## (1) 3号炉及び4号炉の蒸気発生器の取替え

第1158回原子力発電所の新規規制基準適合性に係る審査会合(2023年6月15日)

## (2) 蒸気発生器保管庫の設置等

## (3) 保守点検建屋の設置

図2 振止め金具

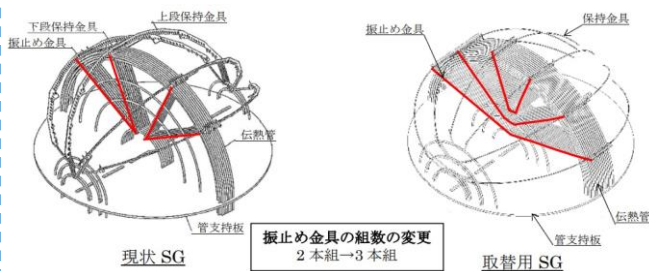
- 流体振動により伝熱管が損傷することを防止するため、振止め金具を2本組から3本組にして、伝熱管の支持状態の改善を図る。

- 上記内容を踏まえ、各種解析・評価への影響や、流体振動による損傷防止等に係る設計方針について審査を行い基準に適合するものと判断した。運転時の異常な過渡変化、設計基準事故及び重大事故等に係る解析・評価への影響については、次頁以降に記載。

図3 給水内管給水口

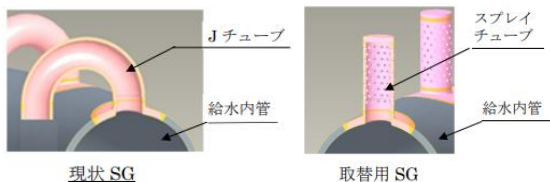
- 蒸気発生器内への異物持込みの低減を図るため、給水内管に小型の穴を側面に空けたスプレイチューブを採用する。

図1 蒸気発生器取替えの概要

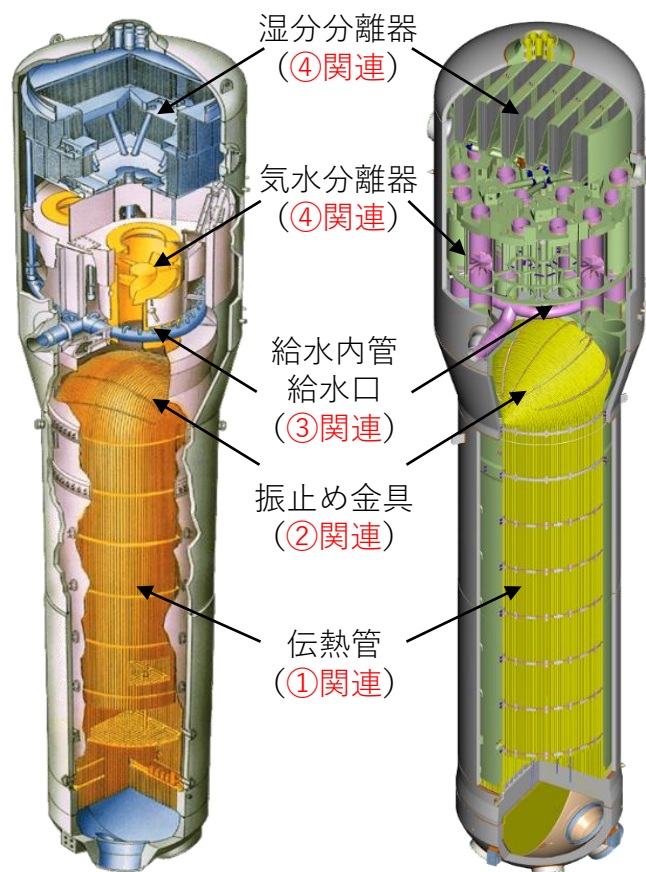
- 高浜発電所においてこれまでに発生している蒸気発生器伝熱管の応力腐食割れ (SCC) 事例・外面減肉事例を踏まえ、最新設計の蒸気発生器に取り替える。
  - ✓ SCC事例に対しては、伝熱管材料の改良を行う。
  - ✓ 蒸気発生器内に残存しているスケールにより生じた外面減肉事例に対しては、蒸気発生器の取替えにより残存スケールを一掃する。(なお、スケールの発生を抑制するための水質管理は引き続き行う。)

- SCC対策のため、伝熱管の材料を耐SCC性に優れたTT690合金に改良する。  
(材料変更による熱伝導率の低下を、伝熱管の延長等による伝熱面積の増加で補償する。)

図4 海水から蒸気発生器まで送水する系統

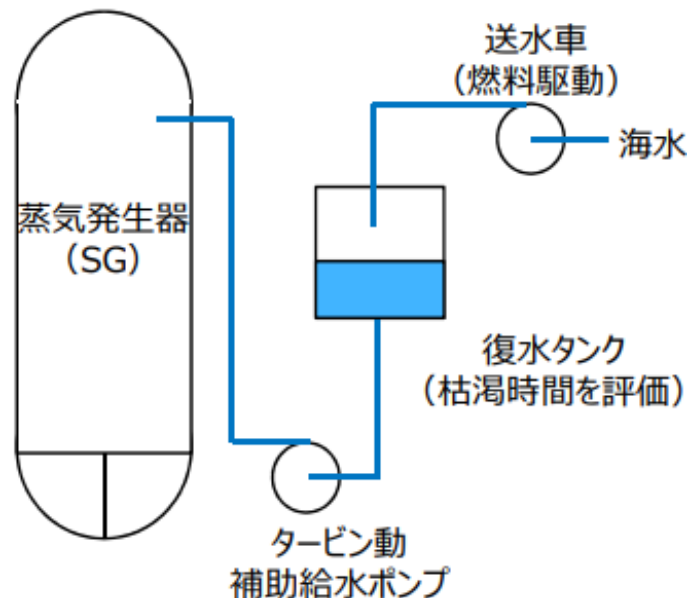
- 重大事故等対策に必要な要員及び資源（水源、燃料及び電源）の評価においては、プラント毎の設備仕様の差異が評価に有意な影響を与える。
- 蒸気発生器の取替えにより、復水タンクを水源とした補助給水系による蒸気発生器二次側への給水及び復水タンク枯渇時の海水による補給に係る評価に影響が生じる。

「全交流動力電源喪失」及び「原子炉補機冷却機能喪失」について、蒸気発生器二次側保有水量が増加することなどにより、蒸気発生器への注水に必要な水源となる復水タンクが枯渇するまでの時間が短くなる（約12.5時間から約11.7時間）が、約7.5時間で送水車による復水タンクへの補給が可能であるとしていることから、既許可申請書において講じるとしている措置に変更はないとしていることを確認。

図5 蒸気発生器保管庫及び保管状況概略図

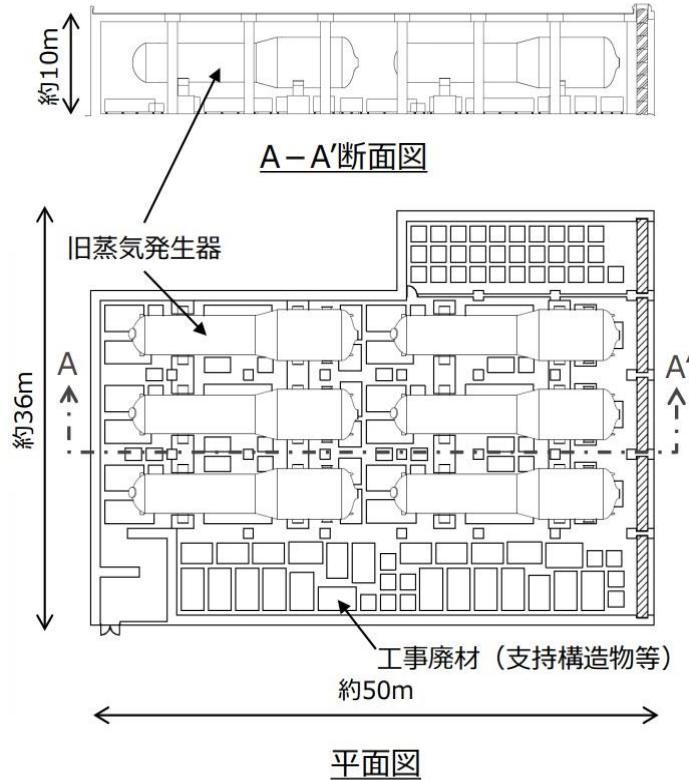
- 3号炉及び4号炉の旧蒸気発生器及び工事廃材を保管するため、3号炉及び4号炉共用の蒸気発生器保管庫を新設する。

蒸気発生器保管庫及び保守点検建屋について、直接線及びスカイライン線による工場等周辺の空間線量率が十分に低減できる設計とする方針であることを確認。

図6 保守点検建屋概略図

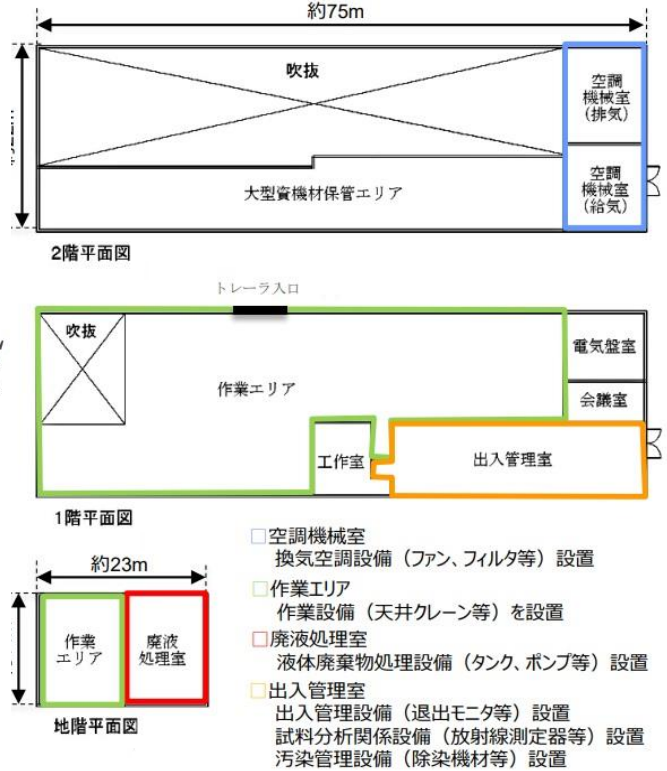
- 従来の1次冷却材ポンプ点検等の作業エリアが狭隘化したことにより、新たな作業エリアを確保するため、1号炉、2号炉、3号炉及び4号炉共用の保守点検建屋を新設する。

保守点検建屋について、当該建屋に設置する液体廃棄物処理設備は発電所外へ液体状の放射性廃棄物が漏えいすることを防止する設計とする方針であることを確認。
